Vorlage Nr.: 2-BV/233/2021
 Status: öffentlich
 Geschäftsbereich: Bauverwaltung
 Datum: 23.07.2021
 Verfasser: Balzer Oliver

BPl. 172 "MI und WA Keltenweg/Hardtweg"; Beratung und Beschlussfassung zu den im Rahmen der Beteiligung nach §§ 3(2), 4(2) BauGB vorgebrachten Stellungnahmen.

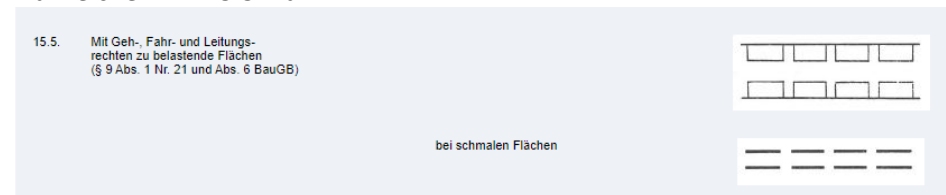
zu 14. Als Grundsatz sollen Dachterrassen nur vor den zurückgesetzten Flächen der Staffelgeschosse (s. Definition Staffelgeschoss unter Ziff. 12) zulässig sein. Als Ausnahme sind folgende Bereiche vorgesehen

- MI1, westlicher Baukörper: Auf den Dachflächen über dem III. und VIII. Geschoss sind neben Dachaufbauten auch Dachterrassen zulässig. Mindestens 50% der nicht als Dachterrasse genutzten Flächen sind zu begrünen.
- Auf Flachdächern von im MI1, WA direkt an Gebäude grenzende Nebenanlagen „F M“ sollen Dachterrassen zulässig sein. Dies gilt für die Bereiche, welche unmittelbar an die Hauptgebäude angrenzen, max. Tiefe der Dachterrasse 3 m. Die Absturzsicherungen sind so auszubilden, dass diese abstandsflächenrechtlich nicht relevant werden.
- Auf dem Dach der im MI1 baulich nicht integrierten TG-Rampe sind Dachterrassen mit max. 3 m Tiefe zulässig.
- Die nicht als Dachterrassen genutzten Dachflächen von Nebengebäuden bzw. der nicht integrierten TG-Rampe sind zu begrünen.

Zur Verdeutlichung wird in der Begründung eine Schemaskizze zur Zulässigkeit von Dachterrassen gem. **Bild 2** aufgenommen.

Die Anregung wird aufgenommen, die textliche Festsetzung C 5.2 wird wie vorstehend angepasst. In die Begründung wird zur Zulässigkeit von Dachterrassen bei Nr. 4.7 eine Schemaskizze gem. **Bild 2 eingefügt.**
